東海第二発電所 新規制基準への適合性に係る 主な変更点について

平成30年1月23日
日本原子力発電株式会社

説明項目

3.3 スロッシング対策(詳細)

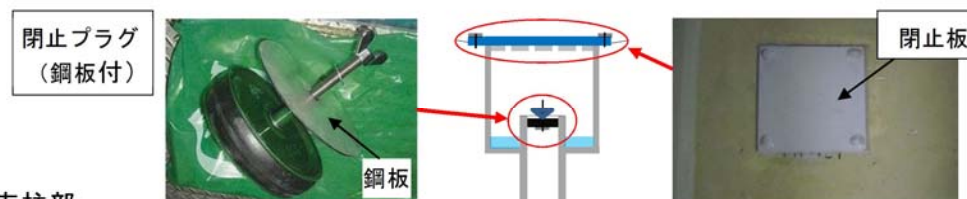
- ①溢水拡大防止堰(高さ0.4m)の上に0.3mの止水板(金属製)を設置
機器ハッチを開放する場合は、開口部に0.7mの止水板(金属製)を設置
- ②西側床ドレンファンネルの閉止
- ③プール外周部の堰に切欠きを設置

- ・止水板及び床ドレンファンネル閉止装置は、強度、耐震性(基準地震動 S_s), 止水性を有する設計とする。
- ・止水板取り付け及び床ドレンファンネルの閉止装置取り付けは、寸法管理や締付けトルク管理にて止水機能を維持できることをモックアップ試験にて確認する。
- ・各取り付け(機能確認を含む)の運用については、保安規定に基づき管理する。

- ・SFP及びDSP外周部には異物混入防止を目的とした堰(高さ約0.1m)が設置されているが、溢水がプール側に流入するよう、堰の一部を切欠く対策を実施する。
(SFP, DSPに各2箇所設置(1箇所の閉塞を考慮))
- ・切欠き部については、スロッシングによる仮置物品等の流入を防止するため迷路構造とし、入口部には異物混入防止の網を設置する。また、溢水による異物混入防止対策として、物品の固縛等対策を実施する。
- ・さらに念のため、切欠き部の閉塞を想定した排水作業手順等を保安規定に基づく社内規定に定める。

2. 2 緊急時対策所, 通信連絡設備の共用について

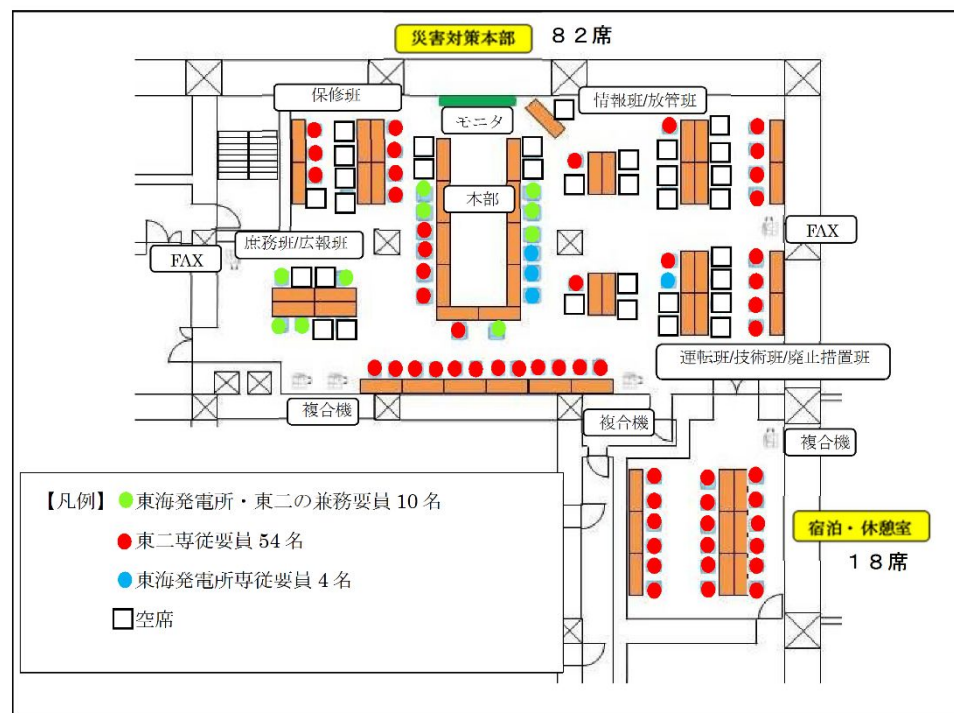
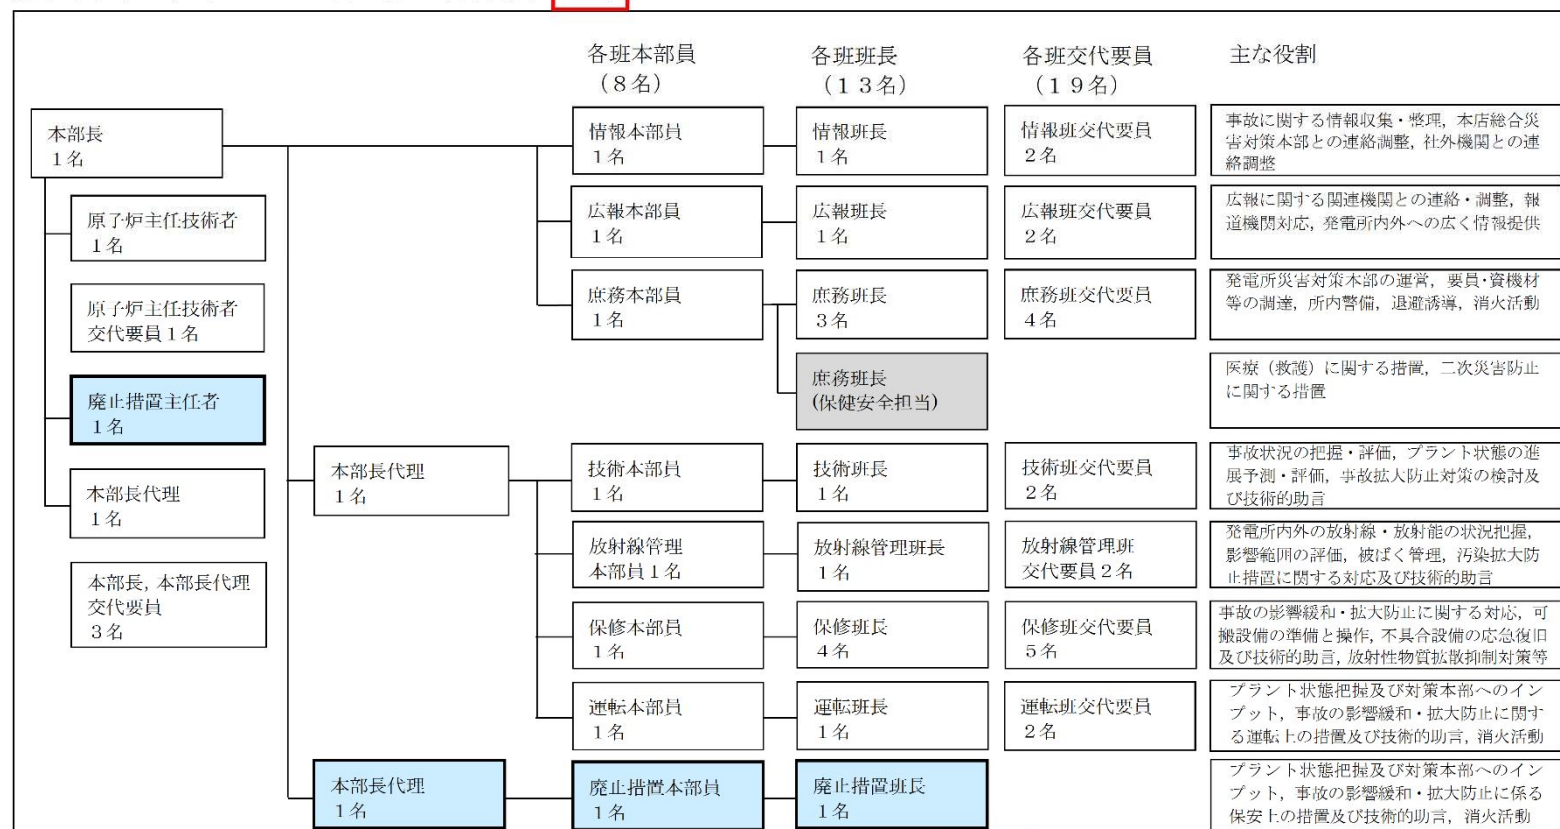
東二の重大事故等発生時に東海発電所の事故が同時に発生した場合において、緊急時対策所の同一スペースを共用することから、東海専従要員を収容した場合の緊急時対策所の設計の妥当性について説明する。

東二重大事故等に対処するために必要な指示を行う要員に加え、東二の原子炉格納容器の破損等による発電所外への放射性物質の拡散を抑制するために必要な要員の合計64名(プルーム通過中, 最大)を収容でき、東海発電所専従要員4名を加えた合計68名(詳細は別図参照)を十分収容できる設計としている。

・東二の重大事故等時における指揮命令に悪影響を及ぼさないよう要員はビブス等により識別。

図3 廃棄物処理建屋の概略図及びALCパネル部の影響範囲

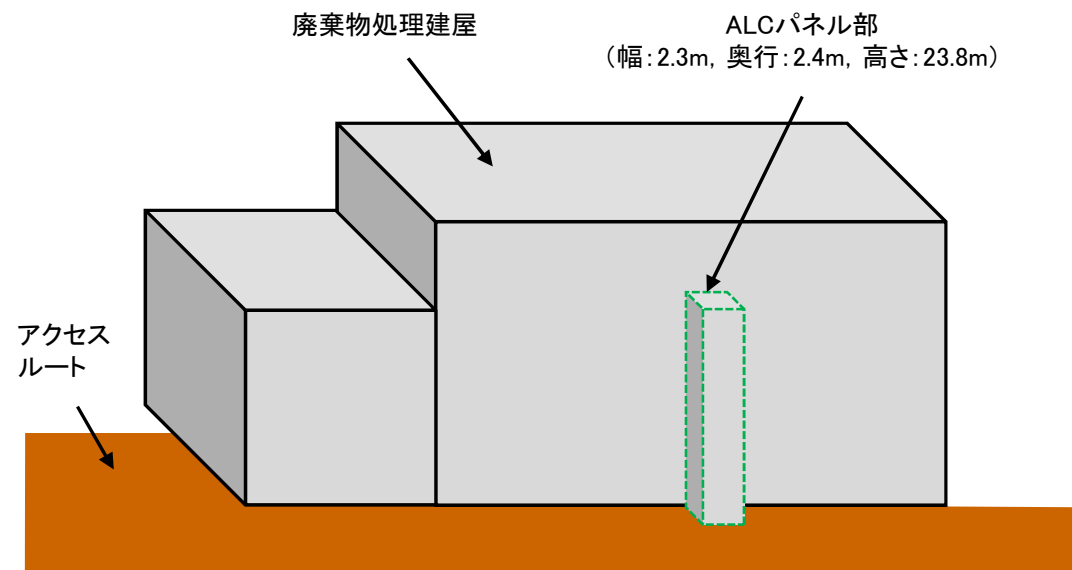
また, 原子炉建屋付属棟以外で影響を及ぼす可能性のある箇所を調査したところ, 廃棄物処理建屋のALCパネルがアクセスルートに影響を及ぼす可能性があることを確認した。(図3)

当該箇所についても, 基準地震動 S_s 及び設計竜巻によって, 脱落及び損傷しないよう対応を図る。

鋼板壁の強度確保について

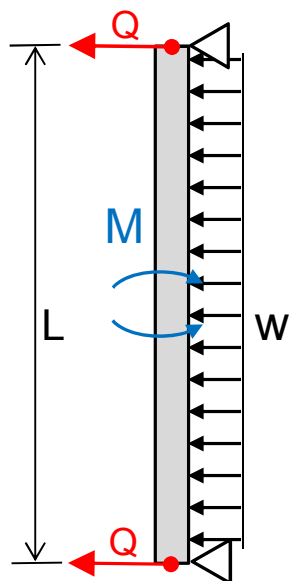
例として、設計竜巻荷重 W_{T1} (負圧($\Delta P=8.9\text{kPa}$))や地震荷重によりボルトに発生する応力について、簡易モデルによる概算により、許容値に対し余裕が得られる見通しを得た。

部材を以下のとおり仮定した場合、部材に発生する応力は、材料の許容値に比べ余裕がある。

- ・鋼板:SS400, 厚さ16mm
- ・端部固定ボルト:(SS400, M12, 500mmピッチ(=各端2本))

ボルト 引張応力 σ_t (MPa)	許容値 (MPa)	板の 曲げ応力 σ_b (MPa)	許容値 (MPa)
竜巻	72	235	165	270
地震(水平)	8	235	26	270

5.3 隣接事業所からの飛来物対策の追加について(2/2)

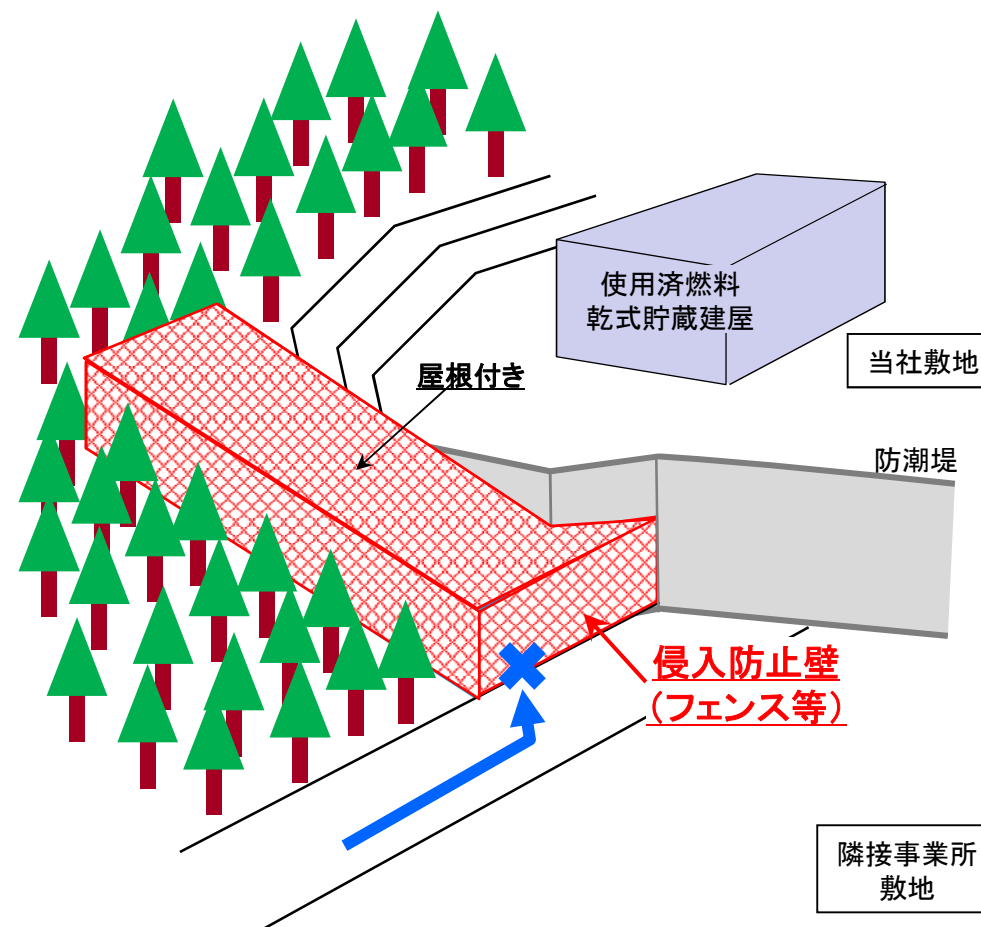
東海第二発電所南方の隣接事業所敷地内植生管理エリア※¹に、フェンス等の設置により物品の配置を防止する措置を追加する。

当該植生管理エリアは、傾斜地であり物品配置には適さない地形※²であるが、隣接事業所敷地内では物品管理(固縛, 固定若しくは避難)が不要であることをより確実に担保するため。

植生管理エリア全域を、フェンス等(屋根付き)で囲うことで、同エリア内への物品の侵入を防止する。

現在	撤去後
系統図	機器ドレン処理系		
	床ドレン処理系		
廃棄物	機器ドレン	機器ドレン処理系については、助材型ろ過装置(赤枠内)と非助材型ろ過装置(青枠内)のいずれかによる処理が可能である。	機器ドレン処理系については、非助材型ろ過装置(青枠内)による処理が可能である。
	床ドレン	助材型ろ過装置(赤枠内)と再生廃液処理系(青破線枠内)のいずれかによる処理が可能である。	床ドレン処理系については、再生廃液処理系(青破線枠内)による処理が可能である。

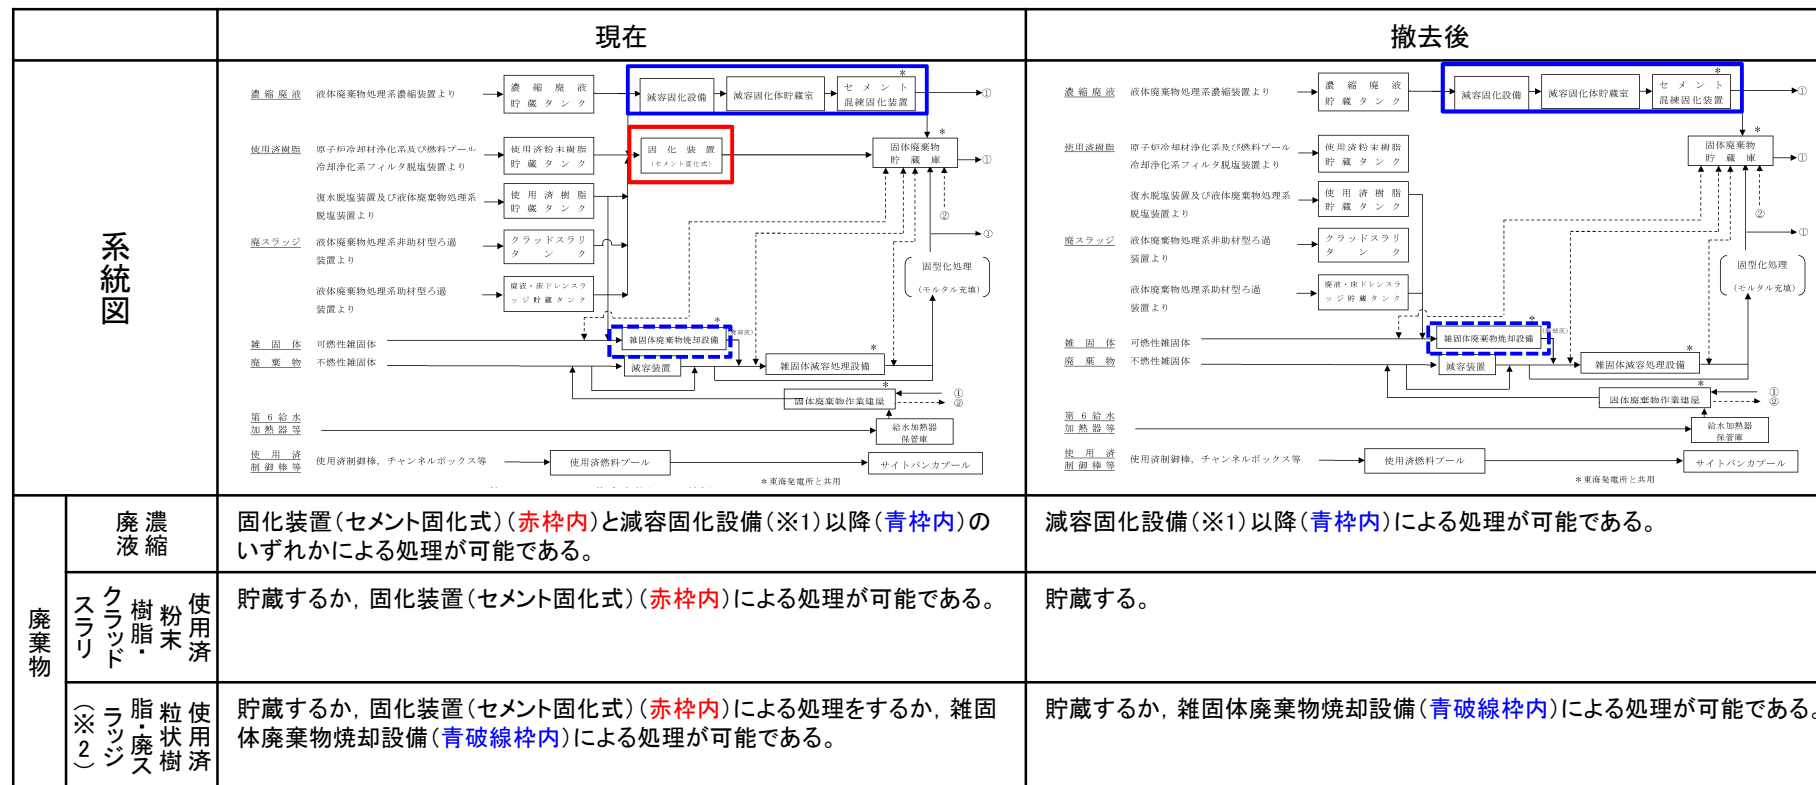
格納容器圧力逃がし装置、電源盤等の重大事故等対処施設を設置するスペースを確保するため、放射性廃棄物の処理施設の内、休止状態となっている助材型ろ過装置及び固化装置(セメント固化式)を撤去することにおける、第27条の基準への適合性について説明する。

残存する非助材型ろ過装置及び再生廃液処理系は十分な処理能力があり、液体状の放射性廃棄物の漏えいの防止に係る設計を変更しないことから、「実用発電用原子炉及びその付属施設の位置、構造及び設備の基準に関する規則」第二十七条(放射性廃棄物の処理施設)の基準への適合性に影響を及ぼさない。

3. 緊急時対策所換気系系統概略図

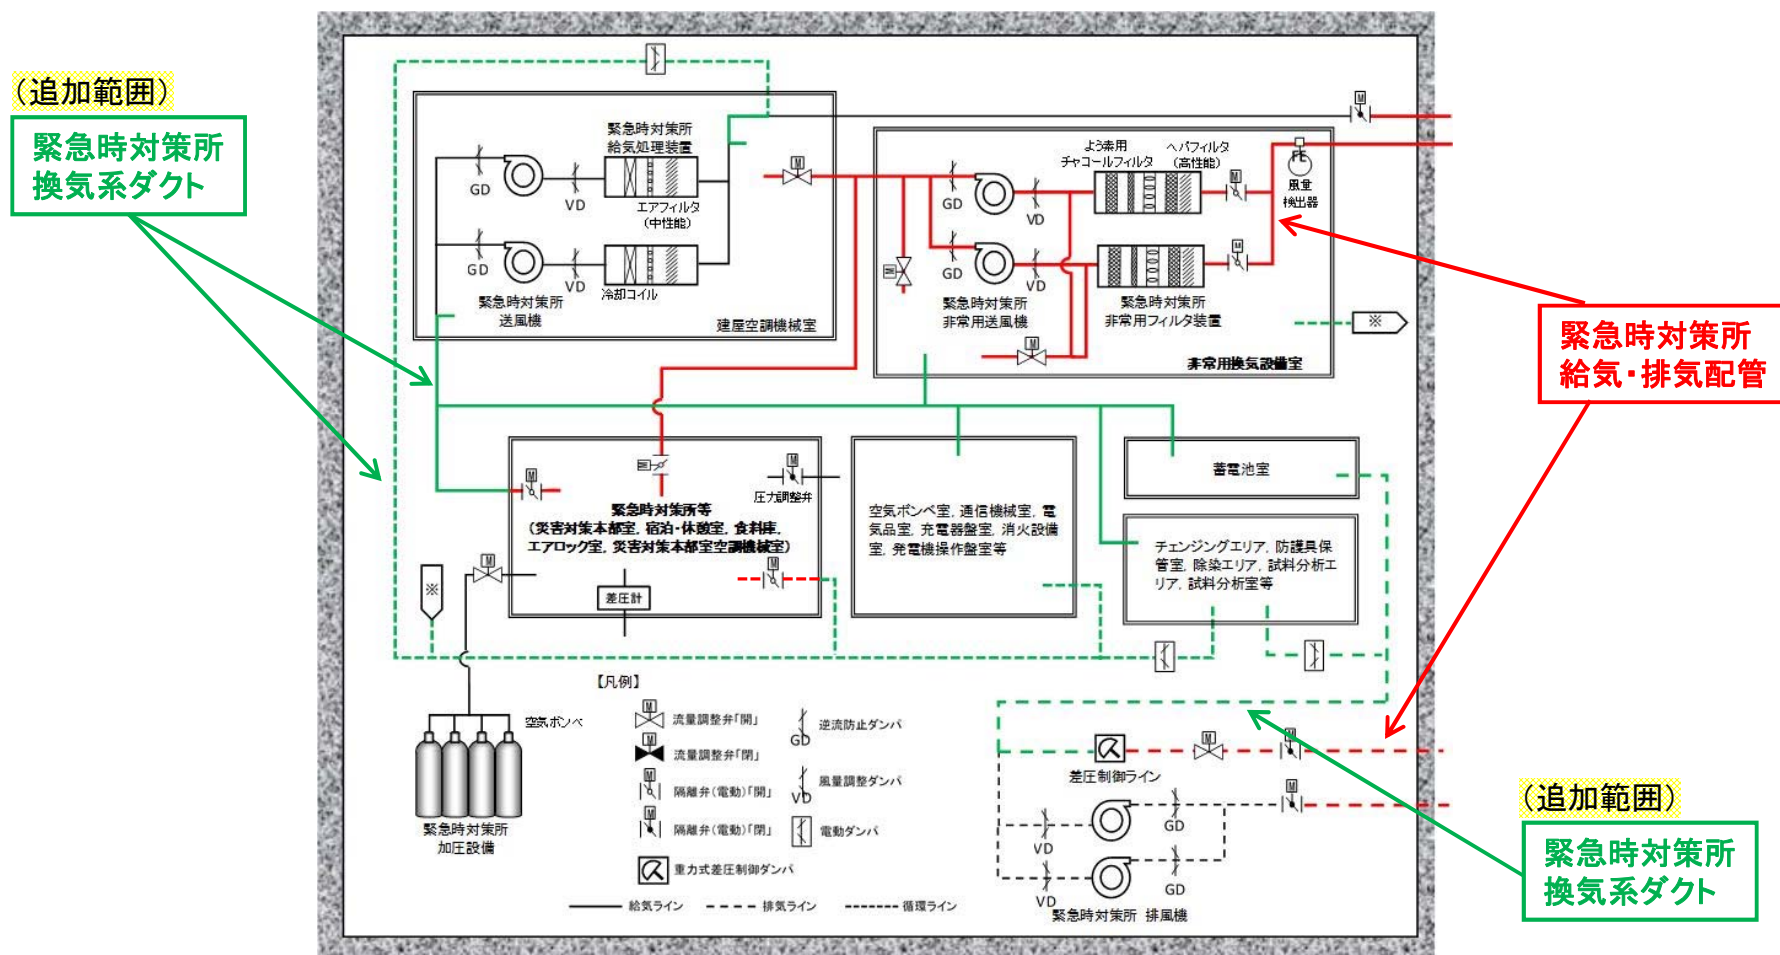
- ・ 第61条（緊急時対策所）に係る重大事故等対処設備の検討において、重大事故等時に流路として機能を期待するよう設計している配管及びダクトの範囲と重大事故等対処設備として位置付けた範囲に差異があったため、整合を図ることとした。

- ・ 緊急時対策所換気系設備のうち、重大事故等時に流路としての機能を期待するダクトについても重大事故等対処設備として位置付けることとした。
- ・ 緑線部が、新たに重大事故等対処設備として位置付けたダクトの範囲を示す。
